Formular de evaluare a condițiilor de accesibilitate a clădirilor publice

Categorii	Indicatori	Date colectate
Localitate, raion:	Taraclia (Taraclia)	
Adresa, strada, nr.:	-	
Instituția:	STOFM Taraclia	
Tipul instituției:	ANOFM	
Latitudinea:	45.899717 ,	
Longitudinea:	28.663535

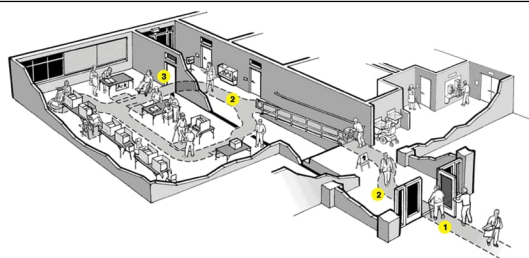
Este la nivel de:	Parter
Trepte:	Nu
Culori contrastante pentru trepte:	Nu Standard: prima și ultima treaptă trebuie semnalate în culori contrastante
Bariere/obstacole:	Nu
În sală este spațiu de manevră pentru un scaun rulant cu diagonala minimă de 140 cm:	Da
Spațiul interior este suficient iluminat:	Da

Categorii	Indicatori	Date colectate
	Culori contrastante pentru sală:	Da Standard: este o diferență de culoare contrastantă (culori închise / culori deschise) între perete și podea

Fig. V.42a Amenajarea unei cabine WC adaptate - tip A

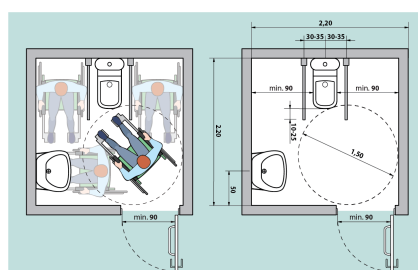
Grup sanitar în exterior:	Nu
Grup sanitar în interior:	Da . La Parter
Există indicatoare pe coridoare și pe ușă, care semnalează grupul sanitar accesibil:	Nu
Ușa de intrare WC interior, lățime:	82 cm Standard: ușa trebuie să fie de minim 90 cm
Dimensiuni grup sanitar:	120 cm x 272 cm Standard: minim 160 x 180 cm
Ușa cabinei se deschide în :	Interior Standard: exterior
Dimensiuni cabină WC:	116 cm x 120 cm Standard: minim 160 x 180 cm
Vasul WC are bare de suport:	Nu
Mecanismul de scurgere a apei este:	Integrat în vasul WC
Lavabo/chiuveță:	Da , înălțimea de: 94 cm Standard: h - 85 cm
Este spațiu liber sub lavoar:	Nu
Este uscător de mâini:	Nu
Întrerupătoarele sunt poziționate la o înălțime de 80 până la 110 cm de la podea:	Da , la înălțimea de: 135 cm
Toaleta este echipată cu sistem/buton de alarmă:	Nu
În toaletă sau cabine există cuier pentru haine:	Nu
Culori contrastante:	Da Standard: este o diferență de culoare contrastantă (culori închise / culori deschise) între perete și podea

Colacul de WC este de o culoare contrastantă cu vasul de WC:	Nu
Iluminare bună (lumină de zi și lumină artificială) în WC:	Parțial
